Àrea:	MODEL DE CIUTAT, URBANISME I HABITATGE DIGNE
Departament:	PLANEJAMENT I GESTIÓ URBANÍSTICA
Servei:	Serveis Tècnics de Planejament – Tècnica ambiental
Assumpte:	Informe sobre projecte d'urbanització i dotació de serveis EL1a 26-01-P a la UE 04-J (Rentadors) a Es Jonquet
Situació:	Barri de Es Jonquet, c/Gambins i C/Cerdà
Promotor	"Promocions Es Jonquet 2021"
Sol·licitant:	Servei Jurídic Administratiu de Gestió Urbanística
Núm. d'expedient:	PLX 2022/17
Expedients relacionats	PD 2022/0001 (Servei de Gestió Urbanística)

PROYECTO DE URBANIZACIÓN

ESPACIO LIBRE PÚBLICO EL1a-26-01-P

Plànol del projecte d'urbanització i dotació de serveis

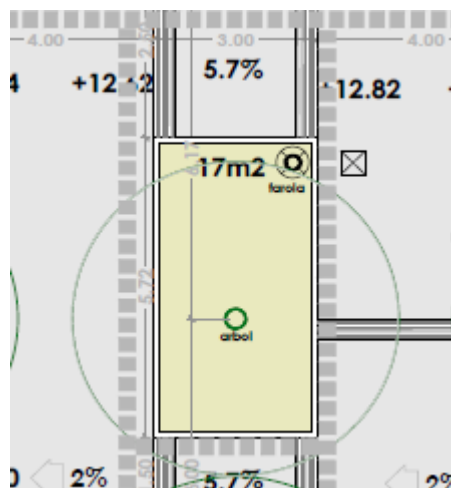
5. Pel que fa a la gestió de les aigües pluvials, no s'especifica al document ambiental si es preveu la dotació d'un aljub per al reg. Sobre aquesta qüestió cal esmentar que el Pla General aprovat inicialment, a la norma 6.1.2, estableix que "S'establiran sistemes de captació i emmagatzematge d'aigua de pluja en els edificis mitjançant aljubs integrat en espais lliures".
6. Sobre la permeabilitat del sòl, el projecte preveu el 76% amb un paviment de pedra irregular, i el 24% de la superfície ocupada per escocells. No es dona compliment amb les normes del PEP d'Es Jonquet. **S'haurà de garantir fins un 40% de superfície permeable.**

7. Sobre el **verd urbà**, el projecte preveu la plantació de 18 arbres tarongers amargs (*Citrus aurantium*) similars als que ja existeixen al barri. S'observa una diferència remarcable entre l'ombra que generen els tarongers presents (1'5-2'5m de diàmetre) i l'ombra que es projecta en el plànol del projecte (5'3m de diàmetre). D'aquesta forma en el document presentat es calcula que cada taronger aportarà 28,26m² d'ombra, corresponent a un 42% de superfície de l'espai lliure. El reglament de Parcs i Jardins exigeix un mínim de 50% d'ombra en els espais lliures. No sembla coherent ni l'ombra estimada per exemplar, ni la superfície total d'ombra generada, que igualment és inferior al 50% establert.

Els quatre escocells que es preveuen al voltant del molí no tenen el radi suficient per donar compliment a la recomanació del PEP d'Es Jonquet. "L'arbrat haurà de tenir un escocell el suficientment ampli per al creixement de l'arbre i una superfície permeable, com a mínim, en la superfície mitja que ocupa la copa de l'arbre."
